Niederschrift über die öffentliche Sitzung des Ortsgemeinderates der Ortsgemeinde Feusdorf

TOP 3: Bebauungsplan "Auf den Aachen II"

TOP 3.1: Abwägung der eingegangenen Stellungnahmen und Bedenken Vorlage: 2-0041/23/11-002

Darstellung und Bewertung der zur Aufstellung des Bebauungsplans der Ortsgemeinde Feusdorf, Teilgebiet „Auf den Aachen II“ aus der Offenlage von der Öffentlichkeit und den Behörden und sonstigen Träger öffentlicher Belange eingegangenen Anregungen / Stellungnahmen

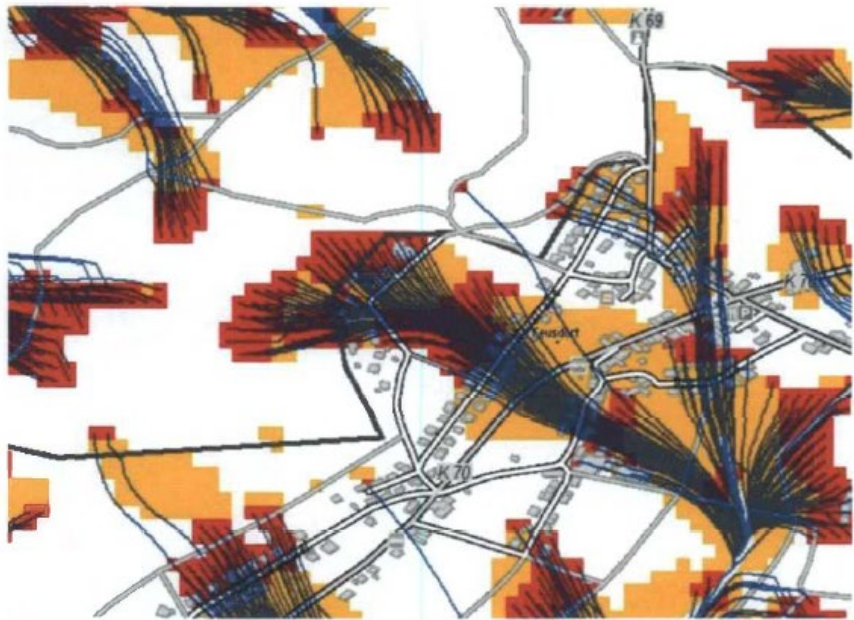
Lfd. Nr.	Stellungnahme	Berücksichtigung	Stellungnahme der Verwaltung
	 Ausschnitt aus der Karte von Landesamt für Geologie und Bergbau mit Erosionsgefährdungsklasse cc2 § 15 Bundesnaturschutzgesetz <i>(1) Der Verursacher eines Eingriffs ist verpflichtet, vermeidbare Beeinträchtigungen von Natur und Landschaft zu unterlassen. Beeinträchtigungen sind vermeidbar, wenn zumutbare Alternativen, den mit dem Eingriff verfolgten Zweck am gleichen Ort ohne oder mit geringeren Beeinträchtigungen von Natur und Landschaft zu erreichen, gegeben sind. Soweit</i>	Beantwortung	Dies erfolgt im weiteren Verfahrensgang.

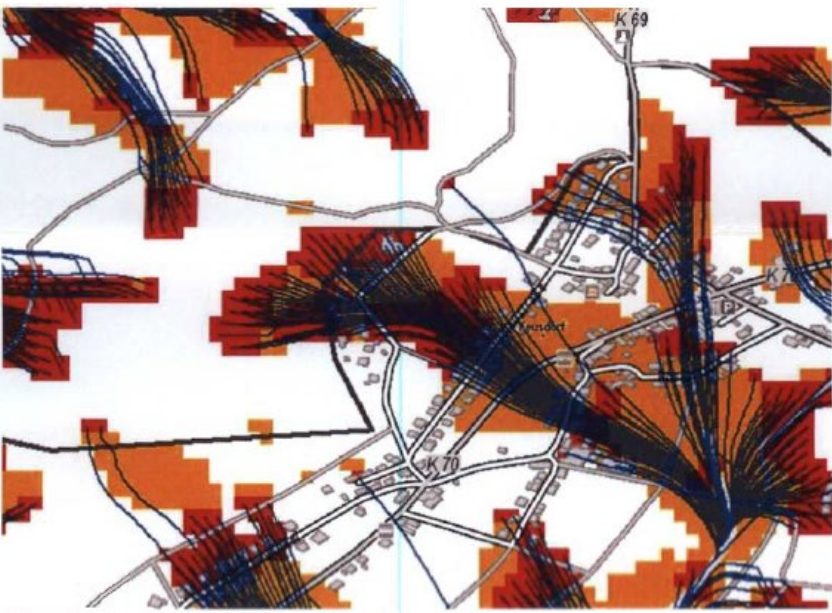
Lfd. Nr.	Stellungnahme	Berücksichtigung	Stellungnahme der Verwaltung
	aktuellen Umweltbericht 2019 ein, dass die Einführung des § 13b „Die Auswirkungen auf den Flächenverbrauch nicht in den Blick genommen“ habe. Das Ziel einer Schaffung von kostengünstigem Wohnraum wird verfehlt! Ein positiver Beitrag zur Deckung dringenden Bedarf an kostengünstigen Wohnraum wird verfehlt. Zu einen werden über § 13b BauGB in erheblichem Umfang Gebiete für Ein- und Zweifamilienhäuser (einstehend oder Doppelhäuser) geplant. Auch wenn für diesen Nutzungstyp durchaus eine Nachfrage bestehen mag, ist der somit geschaffene Wohnraum nur gering und insbesondere nicht günstig. Das liegt an den Bodenpreisen und Baukosten. Die günstigeren Planungskosten schlagen hier nahezu nicht durch. Einfamilienhausgebiete statt Bekämpfung der Wohnungsnot Ziel des § 13b war es ursprünglich, die Wohnungsnot angesichts der Flüchtlingsproblematik zu entschärfen. Die offiziellen Zahlen belegen jedoch, dass der § nicht zu Schaffung günstigen Wohnraums in Ballungsgebieten beiträgt, wo die Wohnungsnot am größten ist. Stattdessen er in 2/3 der Fälle im ländlichen Raum angewendet. Dort entstehen seit 2017 hunderte Neubaugebiete auf der grünen Wiese - größtenteils für Einfamilienhäuser. In allen Nachbargemeinden im Umkreis von ca 10 km sind ebenfalls Neubaugebiete in der Planung. Ist die Notwendigkeit eines Neubaugebietes hier in Feusdorf überhaupt gegeben? Erfordernis der B-Planentwicklung § 13b nach BauGB Es besteht durch die aktuelle wirtschaftliche Situation am Markt überhaupt keine Notwendigkeit mehr, einen Bebauungsplan im beschleunigten Verfahren zu entwickeln. Es entsteht der Eindruck, dass hier nur die Umgehung der Pflicht zur Umweltprüfung der Antrieb ist.

Abd 50: Flächenbedarf für einen einseitigen und zweiseitigen Wendehammer für Fahrzeuge bis 10,00 m Länge (3-achsiges Müllfahrzeug)

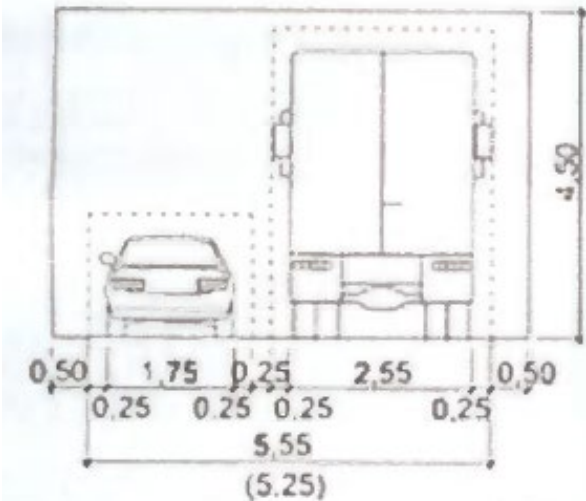
Lfd. Nr.	Stellungnahme	Berück-sichtigung	Stellungnahme der Verwaltung
	Wurde hierfür eine hydraulische Prüfung veranlasst? Wie sieht das Ergebnis aus? Zusammenfassend erwarte ich eine Überarbeitung, Verbesserung und Aktualisierung des Entwässerungsplans nach den o.g. Punkten, um Schaden an talseitig gelegenen Grundstücken und Häusern zuvorzukommen. Bitte bedenken Sie die letzte Hochwasserkatastrophe durch Starkregen 2021 in Deutschland! Mehr als 180 Menschen sind gestorben, das Wasser verursachte zudem Sachschäden in Milliardenhöhe. Dem Klimawandel mit seinen Auswirkungen, die wir inzwischen kennen, muss Rechnung getragen werden! Gemäß Öffentlichkeitsbeteiligung nach § 3 Abs. 2 BauGB bitte ich Sie hiermit um Antwort.		
51	Bürger 10 vom 01.11.2022 Als Eigentümer des Grundstücks Waldfrieden 3 in Feusdorf und baldiger Bürger der Gemeinde möchte ich zum geplanten Baugebiet Stellung nehmen wie folgt: Mängel Bebauungsplan und Zuwege <u>Wendehammer im Baugebiet:</u> Der Wendehammer ist nach meinem Kenntnisstand was Vorschriften für die Auslegung eines solchen angeht zu gering bemessen er entspricht nicht den Anforderungen an einen Wendehammer für ein 3 achsiges Müllfahrzeug, und ist schon gar nicht für Baufahrzeuge geeignet.	Beantwortung	Die Wendeanlage ist mit dem zuständigen Abfallentsorger abgestimmt.
